改善箇所説明図

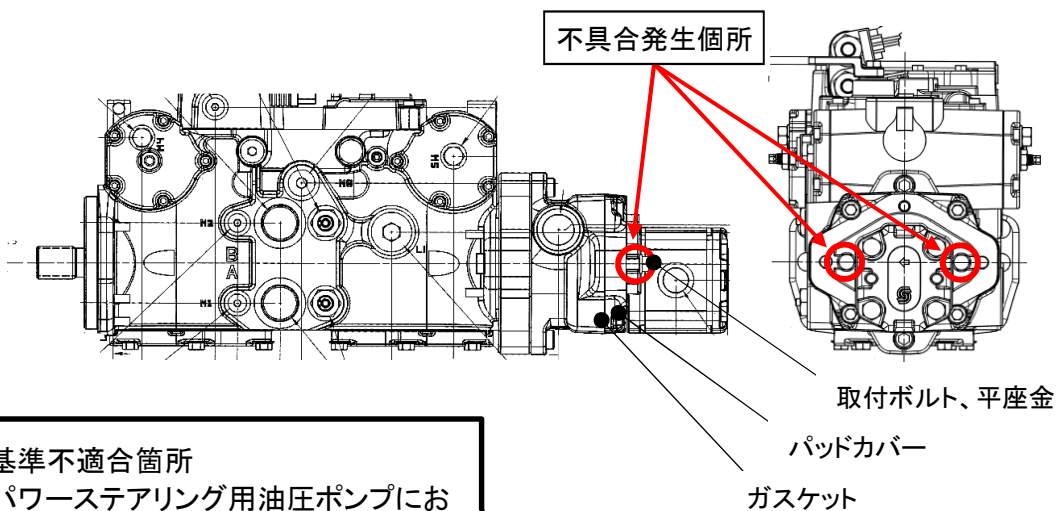
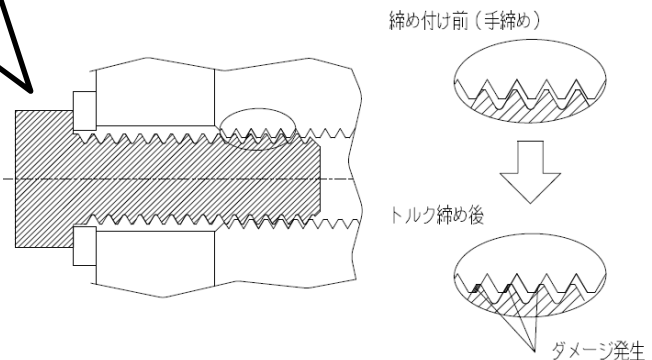
基準不適合箇所

パワーステアリング用油圧ポンプにおいて、当該ポンプの取付ボルトの選定が不適切なため、取付ボルトが正しく組み付いていない。そのため、走行振動等により取付ボルトのねじ山が損傷し、そのままの状態で使用を続けると、取付ボルトに緩みが生じ、パワーステアリング用油圧ポンプの取付部からオイルが漏れて油圧が低下し、ハンドル操作が重くなるおそれがある。また、オイルがなくなると走行モータが作動せずに走行不能となるおそれがある。

改善措置の内容

全車両、油圧ポンプ取付パッドカバー及びガスケットを新品に交換する。また、取付ボルト、平座金を正規品に交換する。
